INFORME DE CONTROL ESPECÍFICO N° 010-2025-2-5575-SCE

"CREACIÓN DEL SERVICIO DE AGUA POTABLE RURAL EN EL CASERÍO EGA, DEL DISTRITO DE MANANTAY, PROVINCIA CORONEL PORTILLO, DEPARTAMENTO DE UCAYALI, CUI N° 2604306"

EXPEDIENTE TÉCNICO SIN ESTUDIO HIDROGEOLÓGICO NI CERTIFICADO DE INEXISTENCIA DE RESTOS ARQUEOLÓGICOS, CON ESTUDIO HIDROLÓGICO INCONSISTENTE, MEMORIA DESCRIPTIVA Y DISEÑO ESTRUCTURAL INCOMPLETOS; PERJUDICARON EL PROYECTO DE AGUA POTABLE RURAL EN EL CASERÍO EGA DEL DISTRITO DE MANANTAY, LA LEGALIDAD EN LA EJECUCIÓN DEL GASTO PÚBLICO, SITUACIÓN QUE AFECTÓ ECONÓMICAMENTE AL ESTADO Y A LA ENTIDAD EDILICIA DEL DISTRITO, POR EL MONTO DE S/ 35 000,00 SOLES.

Imagen n.° 11
Plano en planta de las piletas públicas del sistema de agua potable

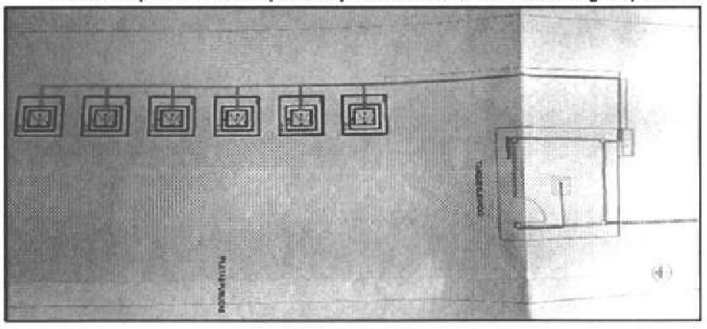
De la revisión a los planos del expediente técnico, se observó que en el plano **"TANQUE ELEVADO 5.00 M3: PLANTA ARQUITECTURA"** (ver imagen n.° 11) **(Apéndice n.° 23)** se muestran en planta seis (6) piletas públicas que serán los puntos de obtención del agua potable del sistema propuesto. Sin embargo, no se han identificado otros planos donde se visualice los detalles constructivos de estas piletas, pese a que en el presupuesto (ver imagen n.° 12), se observa que estas piletas presentan partidas de concreto armado.

Finalmente, no observó el contenido de los planos de obra, verificándose que el consultor no ha presentado planos constructivos del componente "PILETAS", toda vez que, en el presupuesto se indicó partidas de concreto armado, los mismos que deben incluir planos con los detalles correspondientes a dichas partidas.

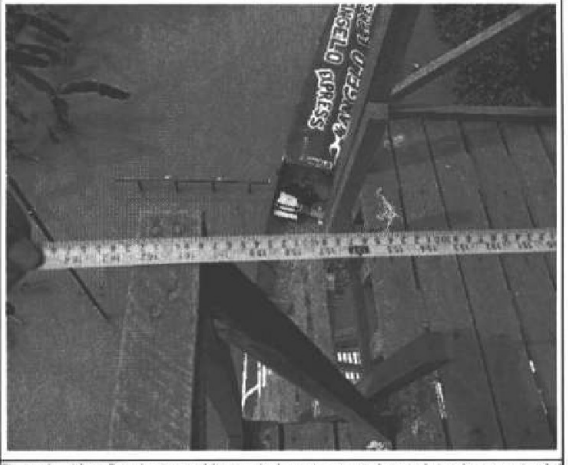
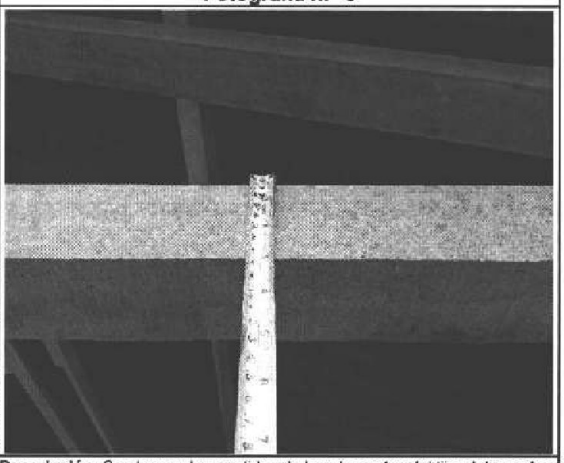
Estructura de madera para tanque elevado:

Referente a ese componente, se ha podido observar una estructura completamente de madera de tres (3) cuerpos arriostrados en sus cuatro (4) lados, que soporta un entramado de madera donde se soportan los tanques elevados, el cual está cubierto por un techo de cobertura liviana a dos aguas; tal como se observa en la **fotografía n.° 2**. Cabe señalar que, en el primer tramo de la estructura se observa un ambiente cerrado con puerta de madera, ventana con rejas de acero corrugado y muro machimbrado; donde se ubica el tablero conversor y las baterías solares.

Asimismo, se han realizado las siguientes mediciones a los elementos principales de la estructura de madera del tanque elevado:

- Largo de la estructura de madera: 4.12 m (ver **fotografía n.° 3**).
- Ancho de la estructura de madera: 4.12 m (ver **fotografía n.° 4**).
- Elementos del tijeral de madera de techo liviano: 3"X3" (ver **fotografía n.° 5 y 6**).

Fotografía n.° 2	Fotografía n.° 3

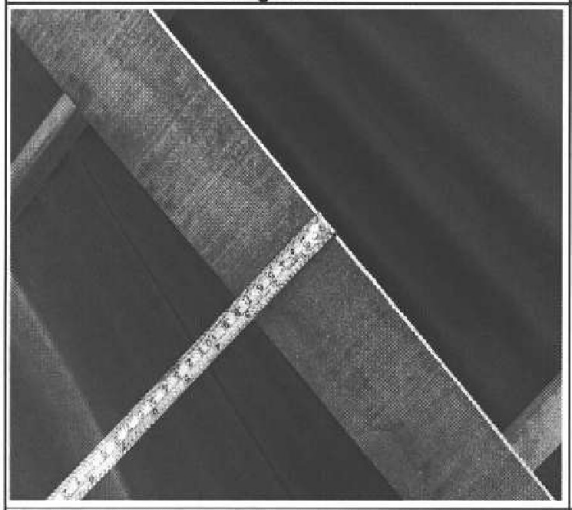
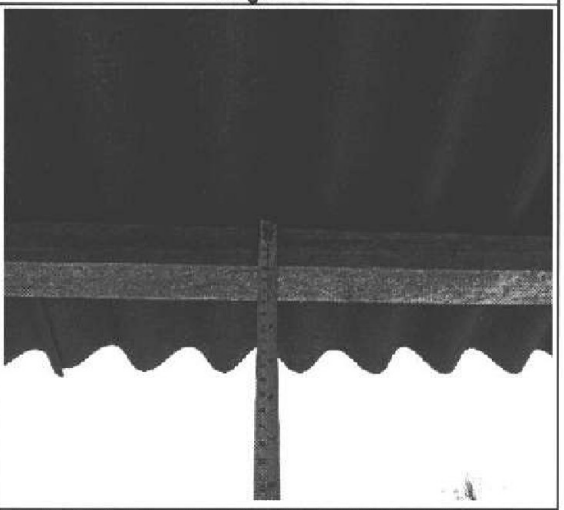
Descripción: Se observa la estructura de madera de 3 niveles que soporta los tanques de agua potable.	**Descripción:** Se observa el largo de la estructura de madera de soporte del tanque elevado (L = 4.12 m).

Fotografía n.° 4	Fotografía n.° 5

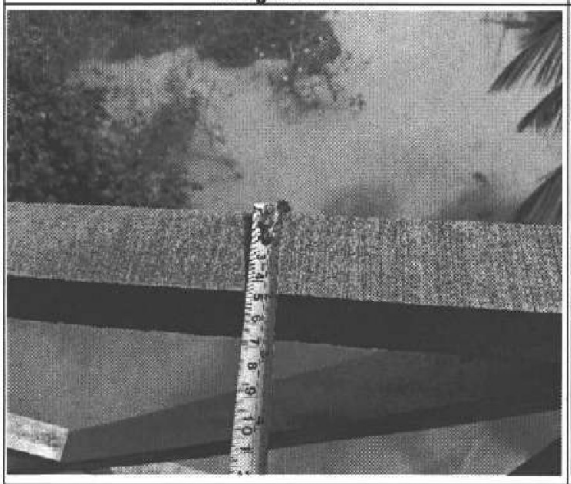
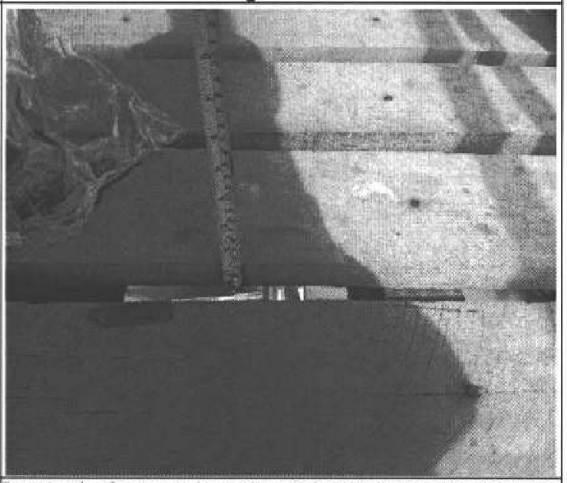
Descripción: Se observa el ancho de la estructura de madera de soporte de tanque elevado (L = 4.12 m).	**Descripción:** Se observa las medidas de los elementos del tijeral de madera de soporte del techo liviano (3"X3").
